Modulo per la presentazione delle osservazioni per i piani/programmi/progetti sottoposti a procedimenti di valutazione ambientale di competenza statale

ID: Codice procedura (ID_VIP/ID_MATTM): 12691

“Progetto di un impianto eolico denominato “Pitigliano” ubicato nei comuni di Pitigliano (GR) e Sorano (GR) costituito da 20 (venti) aerogeneratori di potenza nominale 7,0 MW per un totale di 140,0 MW con relative opere connesse ed infrastrutture indispensabili”

Immagine 1. Vincoli ex art. 136 del CBC dal PIT della Regione Toscana e zona approssimativa dove è progettato l'impianto industriale.

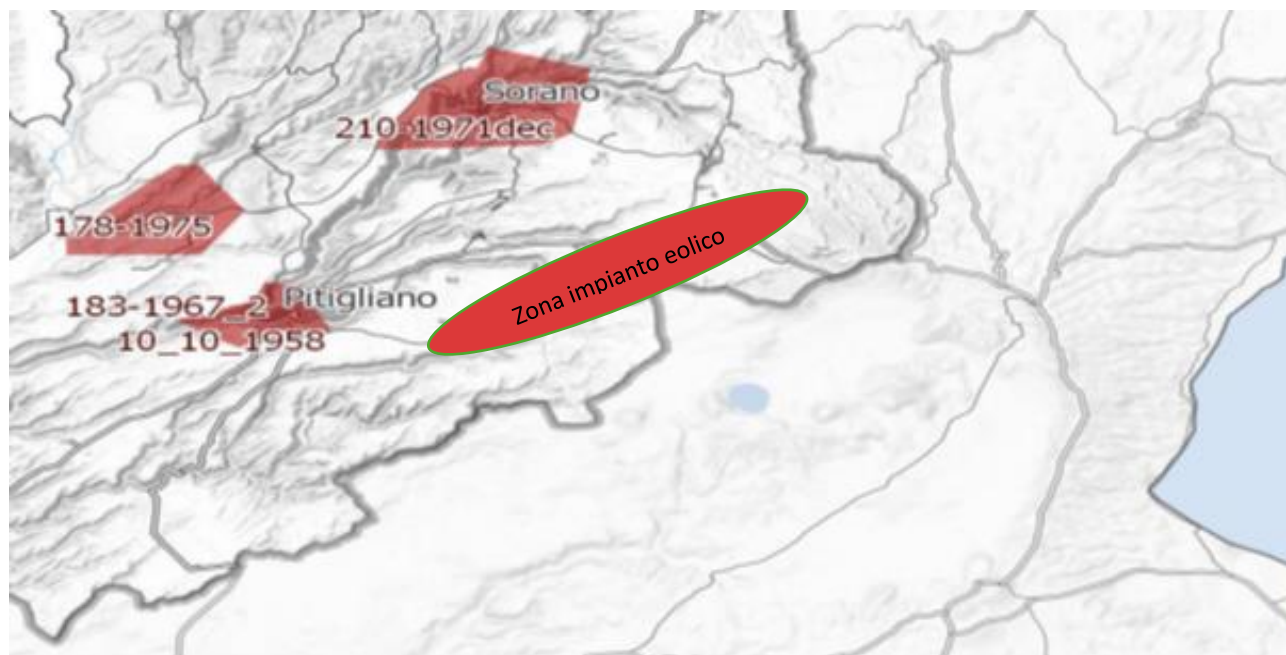
Al contrario di quanto sostiene la proponente, si evidenzia che l'impianto eolico industriale citato non solo ricadrebbe con tutti e 20 gli aerogeneratori all'interno delle fasce di rispetto di 3 km di due vincoli paesaggistici di notevole interesse pubblico esistenti nella Regione Lazio e con una parte di essi nel vincolo paesaggistico del Centro abitato di Sorano (GR) quindi in aree non idonee all'installazione di impianti di energia rinnovabile. Addirittura, alcuni aerogeneratori sarebbero ubicati a poche centinaia di metri dai perimetri dei due vincoli paesaggistici laziali ex art 136 del CBC. Ma la non idoneità dell'area non sarebbe certificata soltanto da questi vincoli paesaggistici ma anche dalle fasce di rispetto dei Beni della Parte seconda del CBC numerosi nel territorio interessato dal progetto dell'impianto eolico. Infatti la Proponente a pag 11 del SIA scrive: *"L'area interessata si trova all'esterno delle aree SIN individuate in Toscana e dista circa: 2,8 km dal centro abitato di Pitigliano, 2,7 km dal centro abitato di Onano, 2,8 km dal centro abitato di Latera"*. Quindi l'impianto come certifica la proponente potrebbe ricadere all'interno delle fasce di rispetto dei Centri Storici dei paesi citati e comunque li lambirebbe. Incompatibile sarebbe l'ubicazione di una parte del cavidotto che ricadrebbe nelle fasce di rispetto

Inoltre, come sostiene la Proponente parte dell'impianto si verrebbe a trovare a 3,5 km dal centro abitato di Sorano. Infatti, tre degli aerogeneratori WTG 08, 09, 10 sono addirittura all'interno delle fasce di rispetto dei 3 km del suo vincolo paesaggistico di notevole interesse pubblico ex art 136 del CBC. Si evidenzia che così si crea

un'ulteriore incompatibilità con la tutela del Paesaggio.

Immagine 3. Cumulo di una parte di impianti eolici, fotovoltaici e geotermici industriali in progettazione ed esistenti intorno all'eolico industriale "Pitigliano".

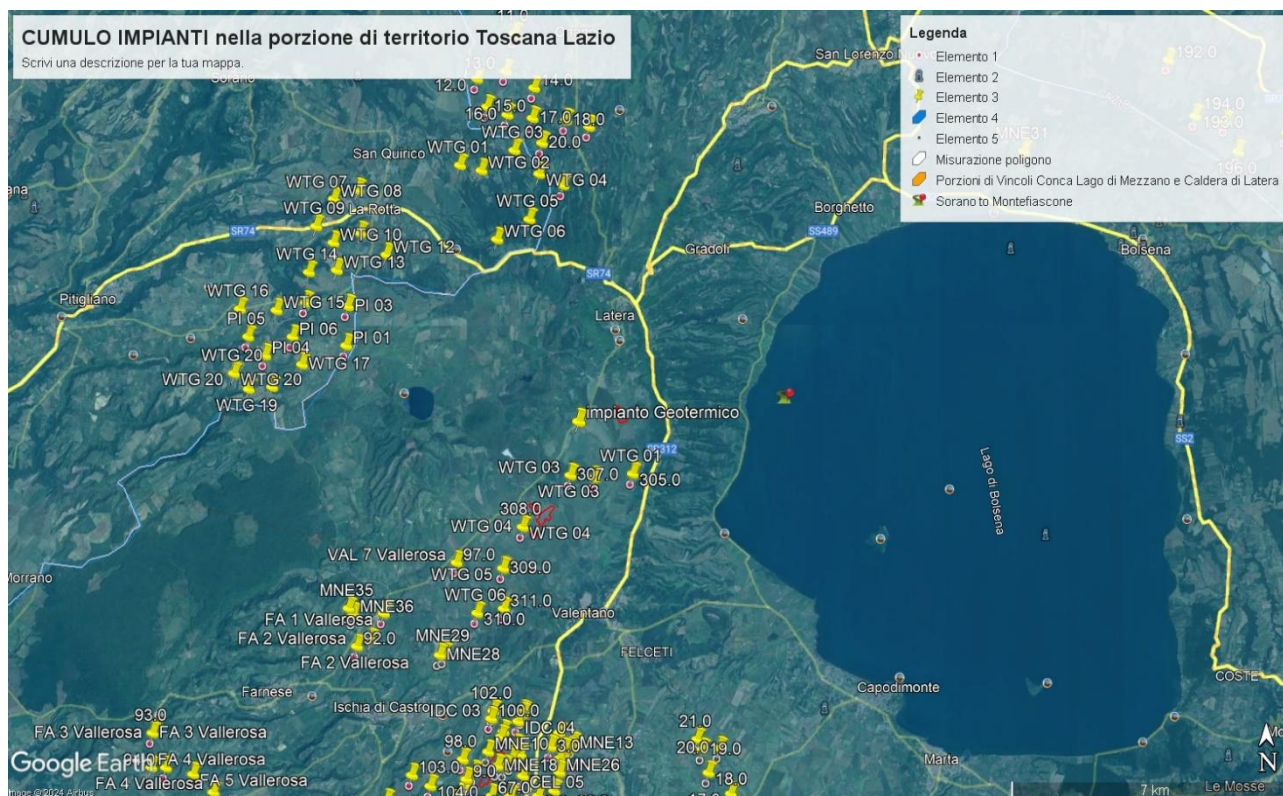
Tornando alle Linee guida nazionali, l’allegato IV dedica il paragrafo 3 agli impatti visivi e quelli sui Beni Culturali, Paesaggistici, Naturalistici e Culturali, ecc. Viene detto che la valutazione dell’impatto visivo dovrà essere effettuata tenendo conto “degli elementi caratterizzanti e qualificanti il paesaggio, effettuata alle diverse scale di studio (vasta, intermedia e di dettaglio...”. Le analisi debbono non solo definire l’area di visibilità dell’impianto eolico industriale, ma anche il modo in cui l’impianto viene percepito all’interno del bacino visivo. Le analisi visive debbono inoltre tener in opportuna considerazione gli effetti cumulativi derivanti dalla compresenza di più impianti”. Nella Relazione Paesaggistica e nello Studio di Impatto Ambientale prodotte dalla proponente come già evidenziato è stato ignorato il vincolo paesaggistico di notevole interesse pubblico ex articolo 136 del Codice dei Beni

Culturali “*Ambito paesaggistico, geologico e geomorfologico dell’orlo della caldera di Latera ...*” Non vengono nemmeno citati gli impianti eolici in progetto al MASE, il “Rempillo” (6 aerogeneratori) e un altro in verifica amministrativa di 14 aerogeneratori e 72, 6 MW. Ad oggi nei territori di Pitigliano, Sorano e in quello limitrofo potenzialmente potrebbero essere insediati 40 aerogeneratori alti 200 metri e larghi 170. Ma la proponente non cita neanche altri impianti che creerebbero il cumulo e quindi maggiore impatto. Infatti, sul territorio della “Città del Tufo” (Sorano e Pitigliano) impatterebbero anche l’impianto eolico “Montarzo” di Onano con 13 aerogeneratori con le dimensioni ricordate, l’altro eolico industriale nel territorio di Valentano con sette aerogeneratori (stesse dimensioni), gli impianti di Farnese con un minieolico di 3 Torri alte 60 metri già installate in località Poggio del Crognolo e l’impianto eolico industriale “Vallerosa” (7 aerogeneratori alti 200 metri e larghi 158 metri) in procedura VIA presso la Regione Lazio. Inoltre, altri impianti del minieolico già presenti a Valentano, Cellere e Piansano e due progetti eolici industriali con le stesse dimensioni (200 m x 170 m) nel Comune di Ischia di Castro. La valutazione del cumulo non prende neanche in considerazione gli impianti industriali di fotovoltaico e agrivoltaico in progetto a Farnese, Valentano, Ischia di Castro, Cellere. L’impianto geotermico in procedura Via al MASE, progettato nella Caldera di Latera. Quindi è stata effettuata una valutazione del potenziale impatto cumulativo non veritiera a dispetto di quanto affermato dalla proponente che sostiene di aver preso in considerazione uno spazio di 10 km intorno al suo impianto per gli impatti che si creerebbero.

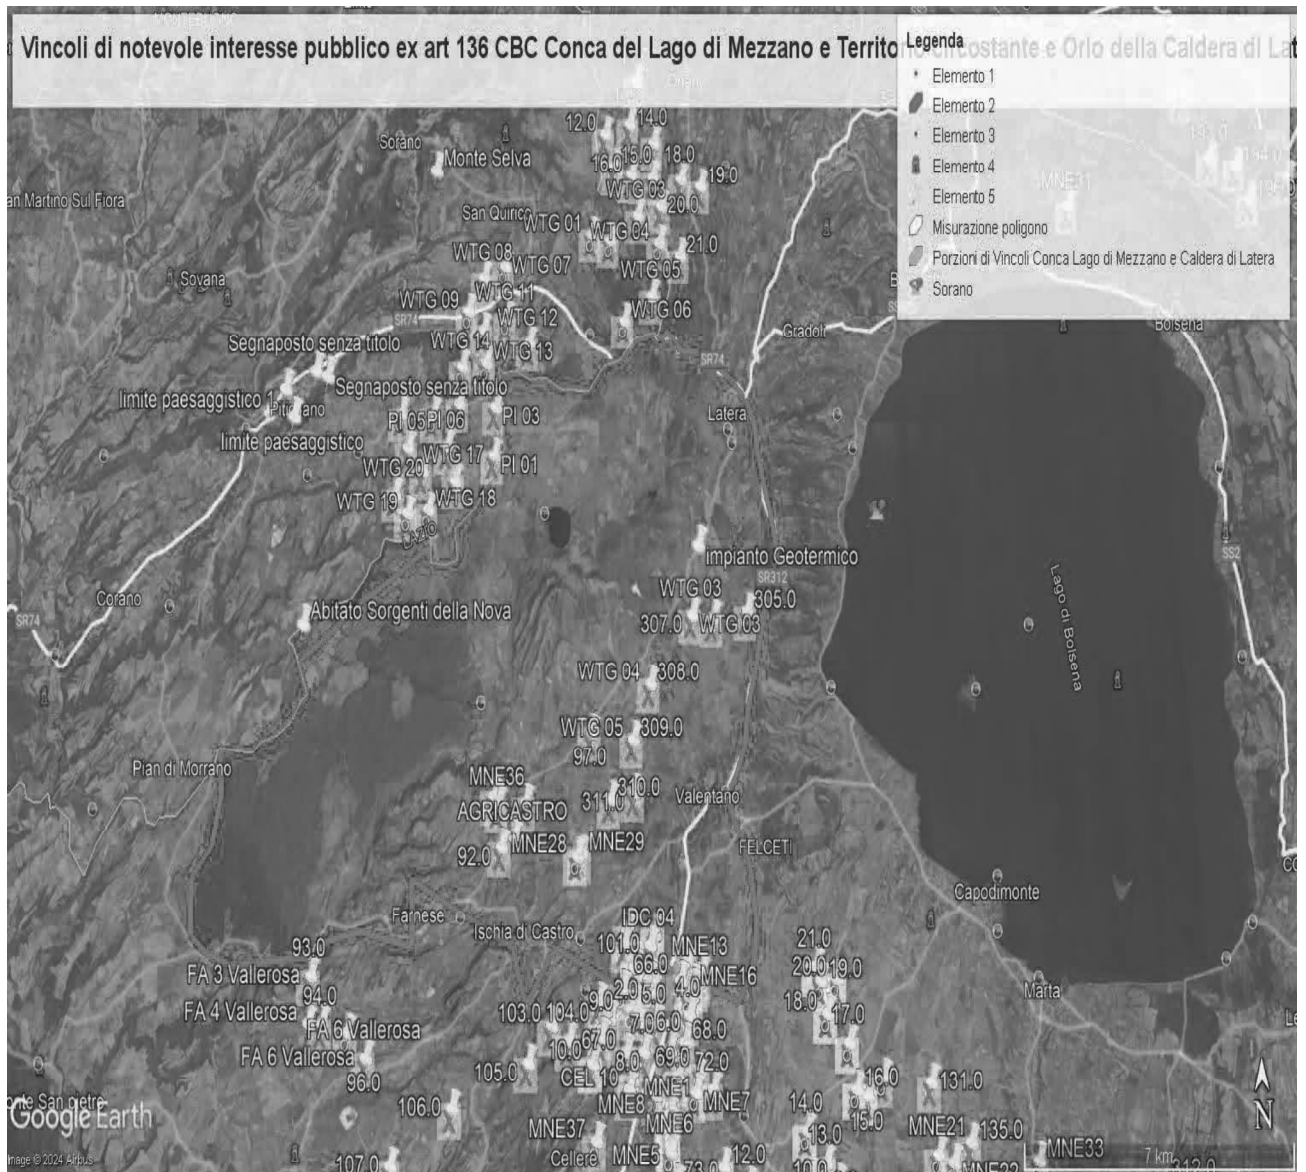
ad impattare sul territorio e sulle economie di cinque Comuni del Lazio (Farnese, Onano, Latera, Valentano, Grotte di Castro e Gradoli) si trova nelle fasce di rispetto dei Beni di notevole interesse pubblico come si è evidenziate nelle Osservazioni precedenti e crea degli impatti negativi anche sui beni naturalistici come verrà dettagliato nell'Osservazione relativa alla Vinca. Inoltre, andrebbe a sommarsi al già enorme cumulo di impianti eolici e fotovoltaici e geotermici che creano una elevata criticità ambientale nella provincia di Viterbo e interferiscono anche con il territorio toscano come si può vedere dalle varie immagini dell'Allegato n. 1.

IMMAGINE n. 2 Impianto eolico industriale “Pitigliano” e distanze aerogeneratori dai Vincoli della Conca del Lago di Mezzano...

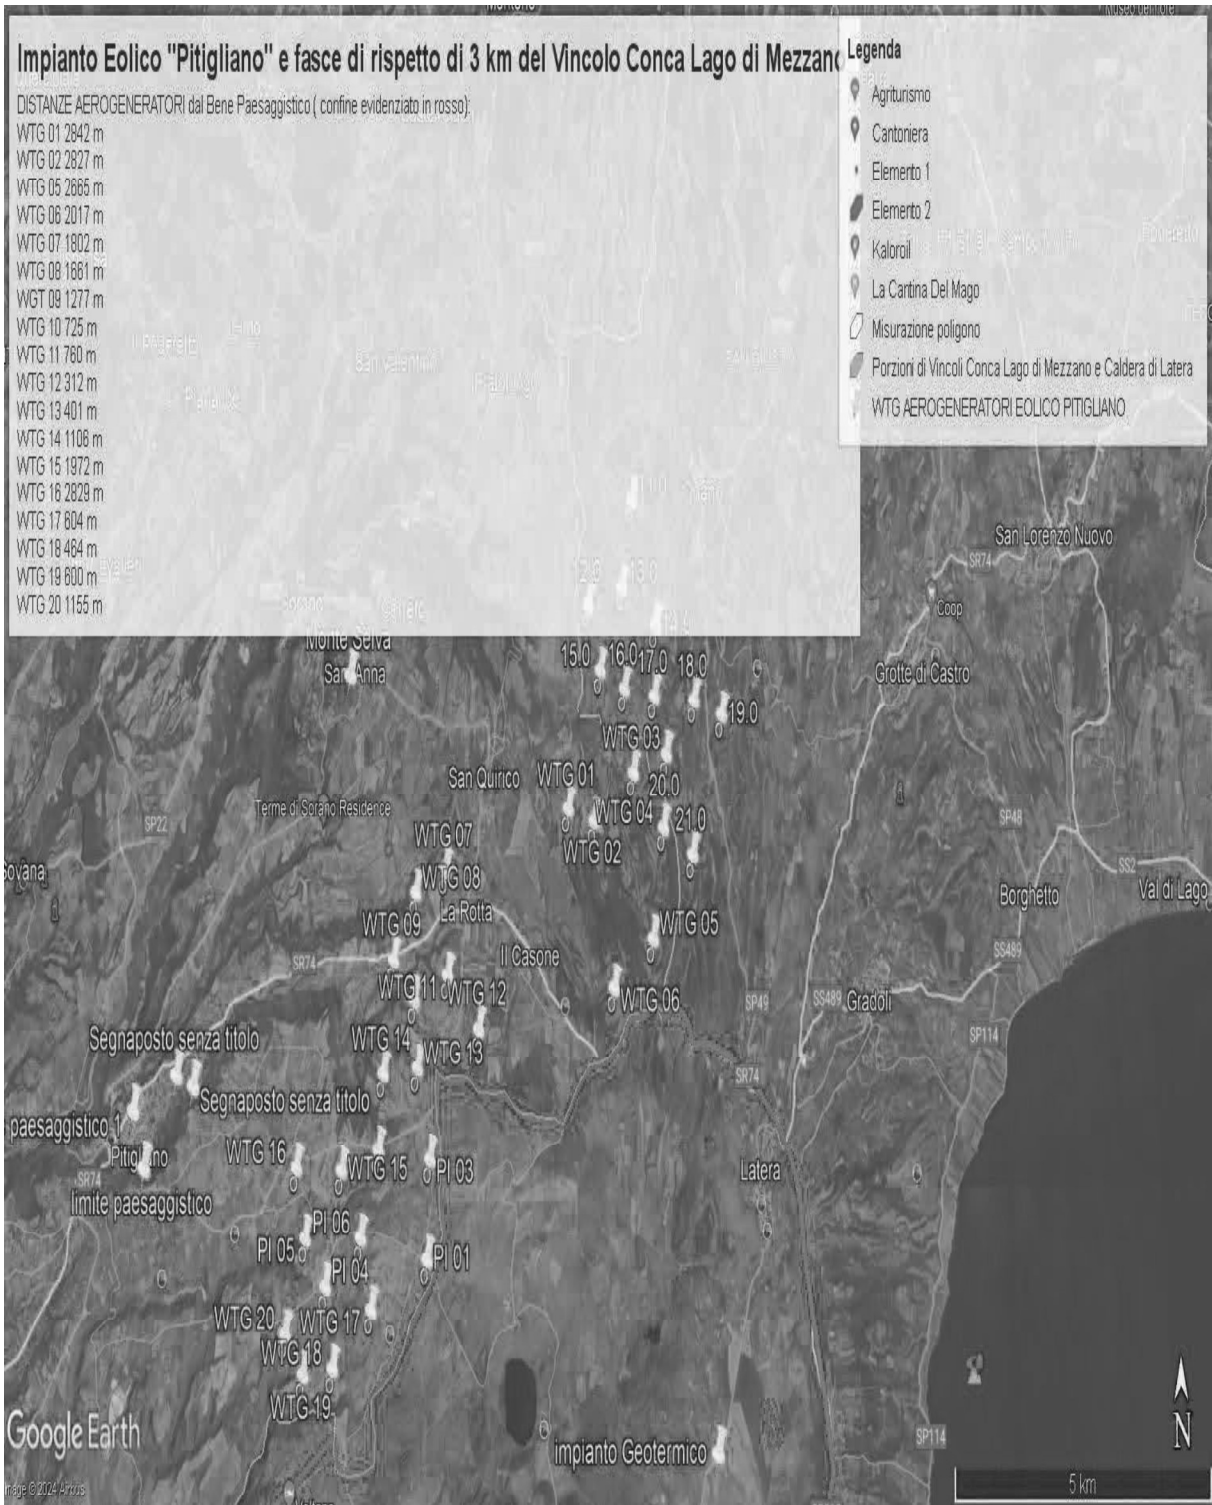
Come è illustrato nell'immagine si ribadisce che l'impianto industriale "Pitigliano" ricade completamente all'interno delle fasce di rispetto dei due vincoli di notevole

interesse pubblico e lambisce quelle di un terzo vincolo e quindi come affermato dal Consiglio di Stato nelle sentenze citate, l'impianto è insediato in area non idonea ai sensi dell'art. 20 comma 8 lettera c quater del D.Lgs. n. 199/2021 e ss.mm.ii al contrario di quanto sostiene la proponente.

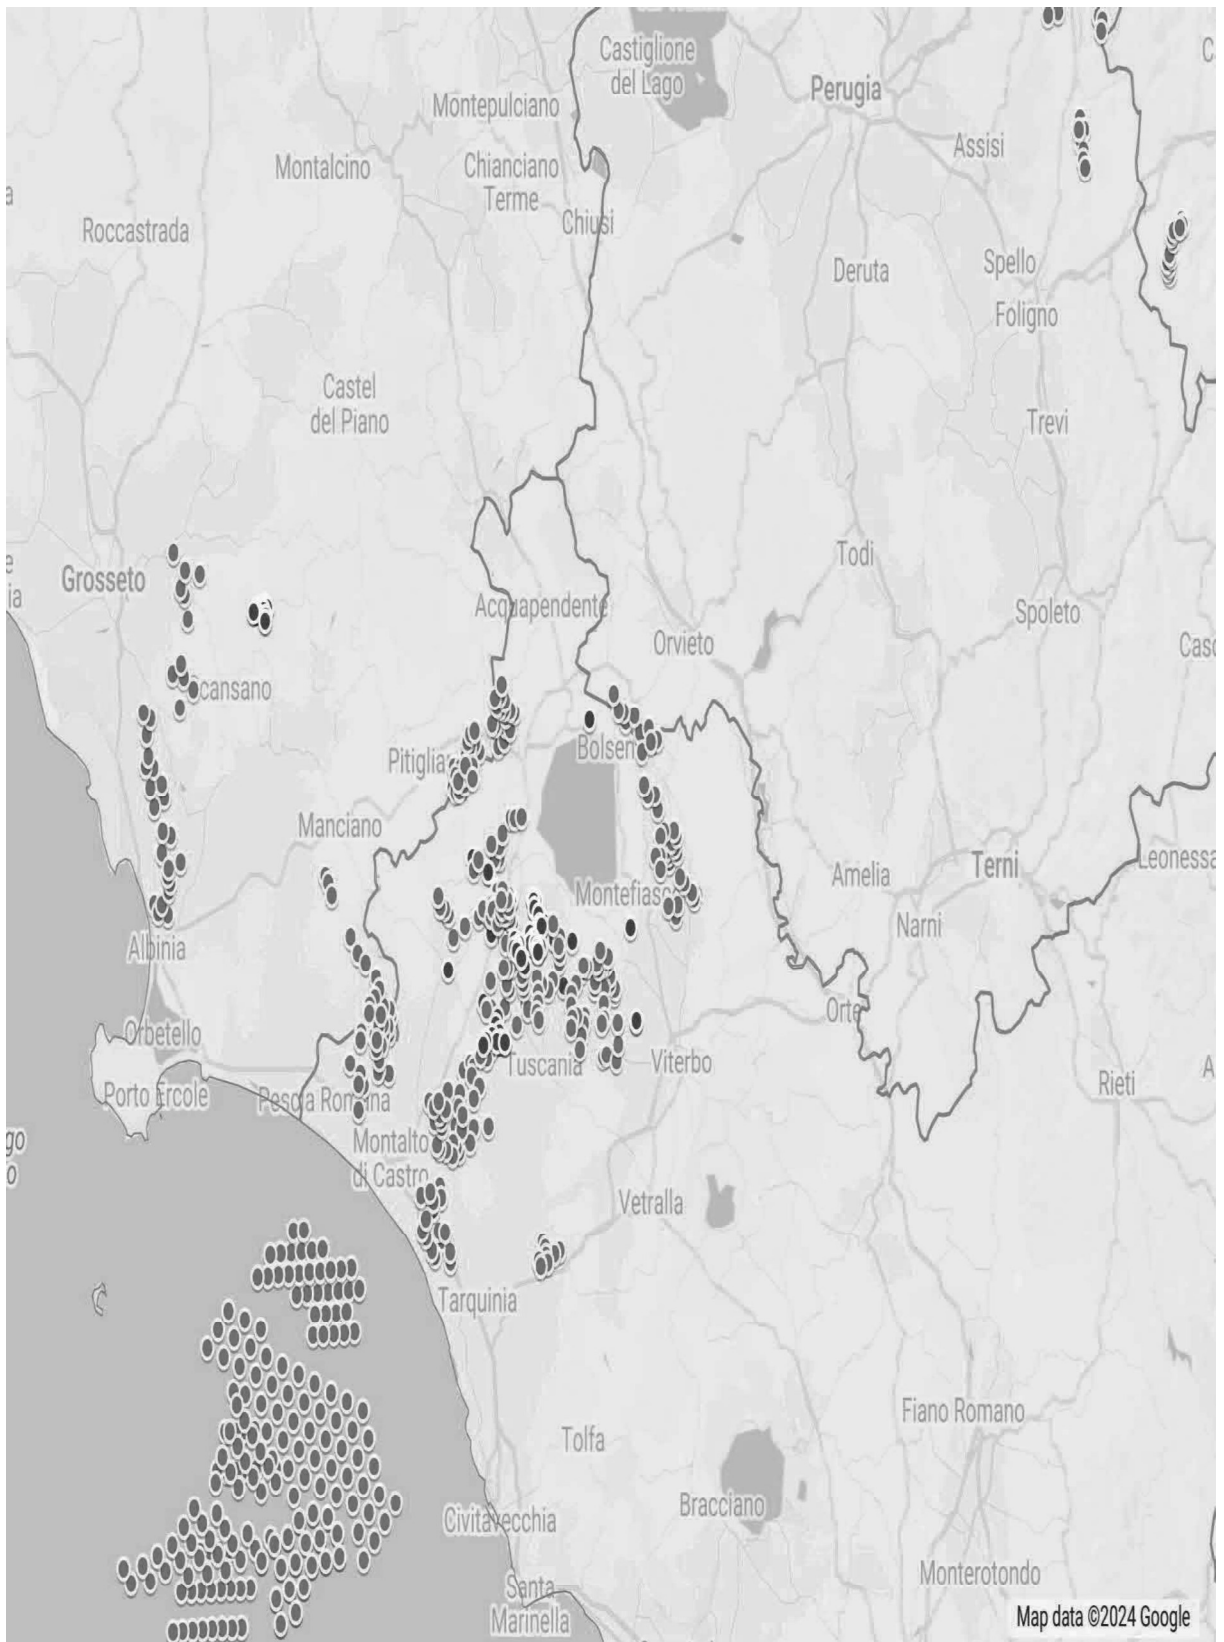
IMMAGINE n. 4 Si evidenzia che i tre aerogeneratori WTG 07, WTG 08 e WTG 09 impattano con il vincolo paesaggistico di notevole interesse pubblico del Centro Storico di Sorano. Il WTG 07 si troverebbe a 2828 m, WTG 08 2504 e WTG 09 2990. Il cavidotto dell'impianto invece impatta in buona parte del Vincolo paesaggistico ex art. 136 del CBC del Centro Storico di Pitigliano.

IMMAGINE n 5. Mappa eolici elaborata dall'Associazione Amici della Terra. La mappa evidenzia il cumulo degli impianti tra Lazio e Toscana.

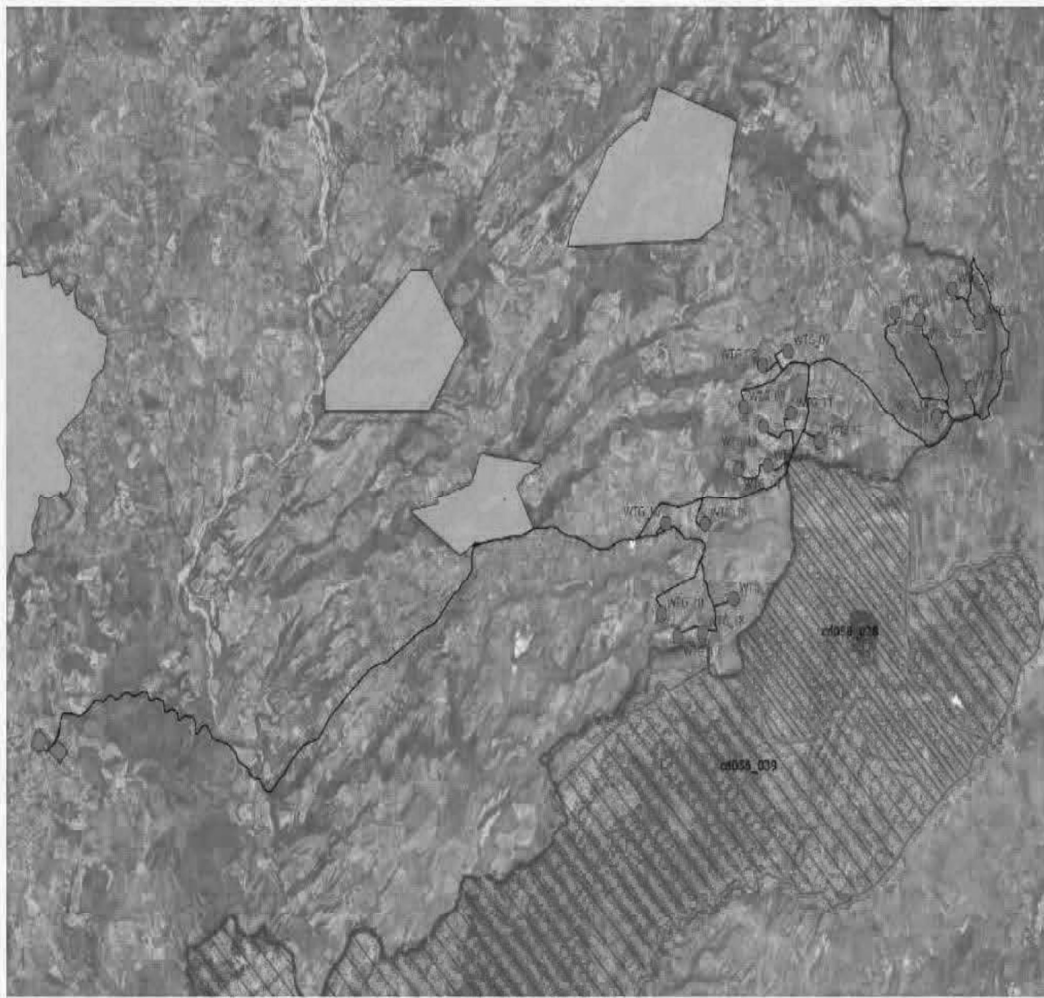
Riguardo al cumulo degli impianti FER, le mappe prodotte dalla proponente riguardano, come già evidenziato, soltanto una parte molto piccola degli impianti FER dell'area intermedia e vasta e in particolare di quelli eolici che contribuiscono a creare un notevole cumulo e la saturazione del territorio tosco laziale. Riguardo al cumulo dei soli impianti eolici si riporta la mappa dell'intervisibilità degli impianti eolici elaborata dall'Associazione nazionale “Amici della Terra”.

Se agli impianti eolici rappresentati qui sopra che non comprendono sia l'impianto eolico Pitigliano e le altre 14 pale del progetto eolico in verifica amministrativa sempre nel territorio di Pitigliano si aggiungono i migliaia di ettari (7000 fin'ora) di territorio occupato dagli impianti fotovoltaici e agrivoltaici e dalle altre tipologie appare chiaro il numero spropositato degli impianti FER nella bassa toscana e nella Tuscia.
